Newsletter: 06.05.2019

Soggetto: Porte economice seria Rondo – Gealan S8000

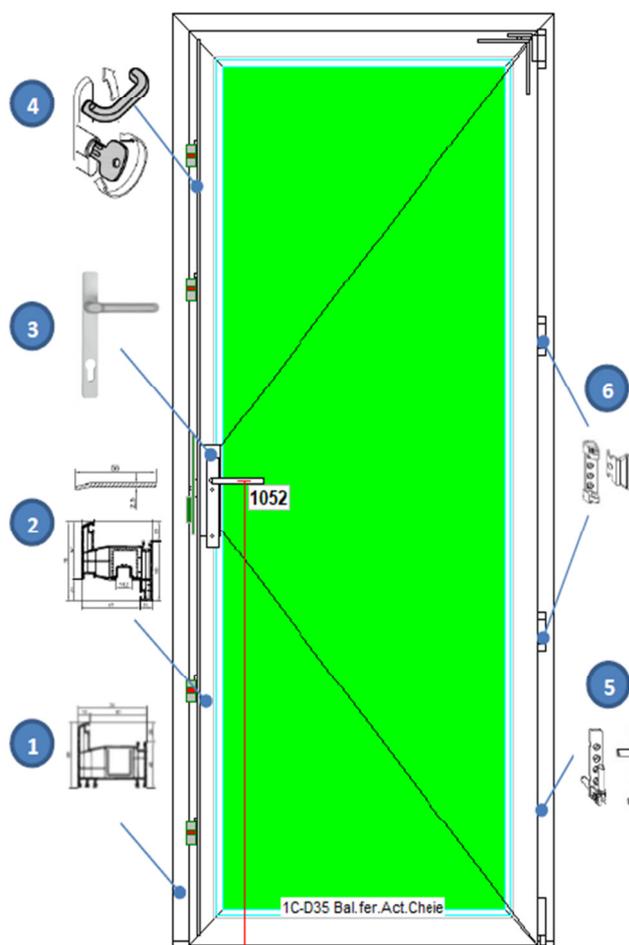
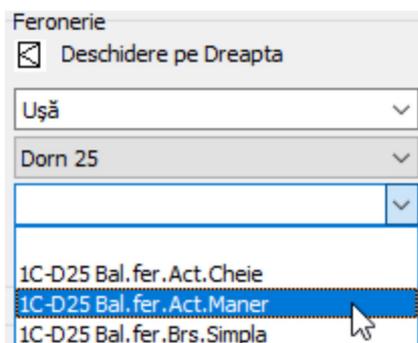
Con la presente siamo ad InformarVi che e stata introdota una nuova tipologia di porta, una porta economica la quale sostituisce l'anta di porta di 105mm con l'anta di finestra di 78mm; le cerniere M-tec con le cerniere di finestra vengono sostituite altresì.

La serratura sara con meccanismo di 25mm per quale serve foratura interna dell'anta. Si deve usare la maniglia con mascherina sottile di 25mm MTS. Per la stabilita queste porte hanno un rinforzo sul lato maniglia.

Una porta viene costruita così:

- 1- Telaio finestra
- 2- Anta diritta di finestra 8095 (con rinforzo sul lato maniglia)
- 3- Maniglia MTS bianco 2165130/ marrone 2165120/ argento 2165110/ ottone satinato 2165190
- 4\*- Mecanismo simplu con azionamento dalla maniglia o dalla chiave
- 5\*- Cerniere finestra (fino a 130kg)
- 6\*- Cerniere mediane

**Note:**

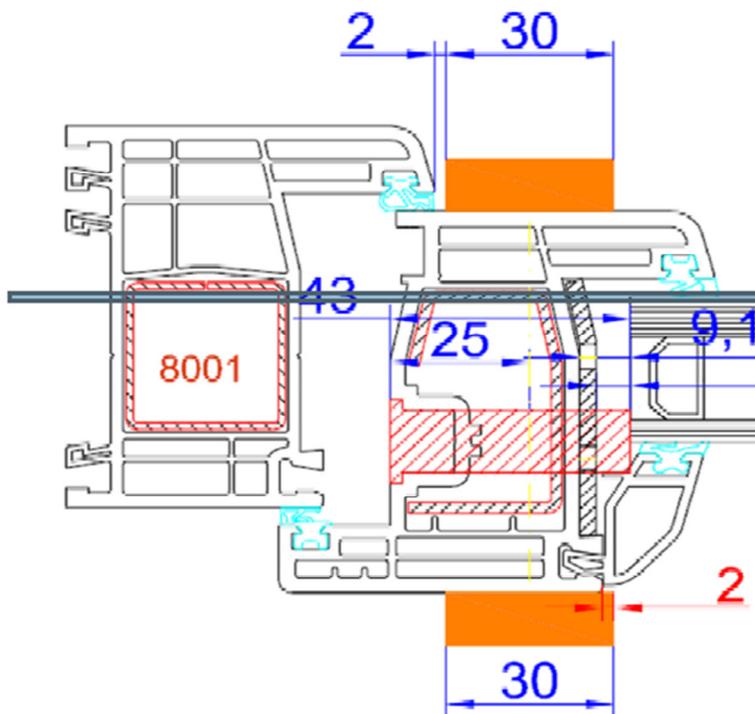
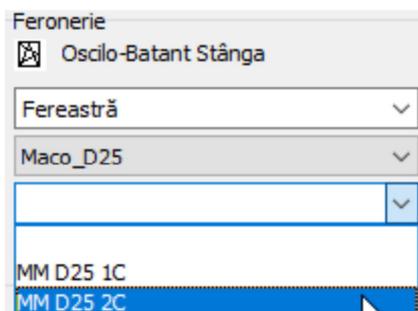
- la mascherina esterna del cilindro e molto vicino al telaio (rimangono solo 2mm, e un problema per le porte con larghezza sotto 700mm, la chiave puo toccare il telaio si e lasciata in orizzontale);
- la mascherina interna del cilindro viene installata 2mm sopra il fermavetro.
